Van: [redacted]
Aan: [redacted]
Cc: [redacted]
Onderwerp: Re[4]: 2e verzoek om aanpassing aanvraag omgevingsvergunning Frans van Mierisstraat 131 - OLO 5578189 - Z2020-Z055886
Datum: vrijdag 21 mei 2021 17:12:15
Bijlagen: image001.jpg
bouwtekening nr 86.pdf
artikel 2 lid 7 bijlage II BOR.jpg

> Geachte [redacted],
> Wij hebben uw bouwplan voor advies uitgezet naar de Commissie Ruimtelijke Kwaliteit en onlangs is er het volgende advies afgegeven:
> ***Niet akkoord***
> *Het betrekken van het balkon bij de binnenruimte is voorstelbaar, alleen past het voorliggende voorstel niet bij de gevelcompositie en wordt de eenheid van de architectuureenheid als geheel aangetast. De opzet van de achtergevel wordt gekenmerkt door een verticale opdeling met een balkonzone en een terugliggend geveldeel met ramen. Door het realiseren van een uitbouw breder dan het bestaande balkon wordt deze verticale opdeling ter plaatse van deze verdieping verstoort. De commissie adviseert alleen de balkonruimte bij de verdieping te betrekken, zoals bij panden binnen de architectuureenheid al is gerealiseerd. De variant met een glazen pui heeft de voorkeur om het transparante karakter van de balkonzone te behouden

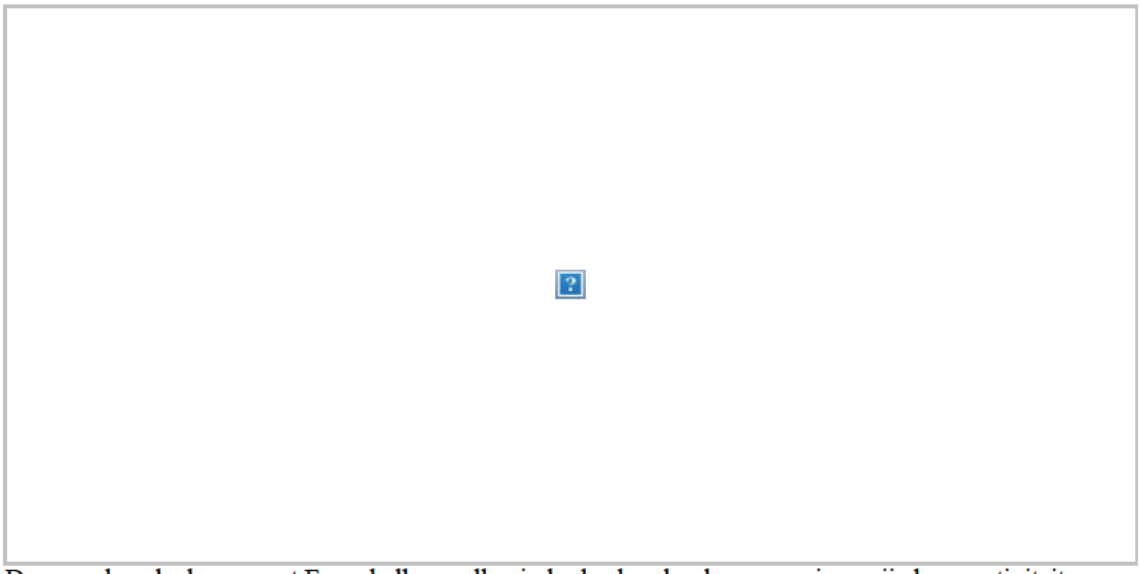
> De opmerking uit het vorige advies over de voorkeur voor een glazen pui (o.a. in de blauwe cirkel) kunt u letterlijk interpreteren als de meest wenselijke optie, maar is geen hard advies. Binnen de architectuureenheid zijn namelijk ook al voorbeelden waarbij het balkon met metselwerk is dichtgezet (o.a. in de rode cirkel). Dus uw voorstel om hierbij aan te sluiten is daarom ook mogelijk. De keuze is uiteindelijk aan u en uw opdrachtgever. In dit specifieke geval, waarbij niet alleen het balkon wordt dichtgezet maar ook uitgebreid, is metselwerk wellicht de beste optie.

De openslaande deuren met Frans balkon vallen inderdaad onder de vergunningsvrije bouwactiviteiten.
Wij zullen ons advies aanpassen en verstrekken aan mevrouw Peeters voor verdere afwikkeling.
Met vriendelijke groet,
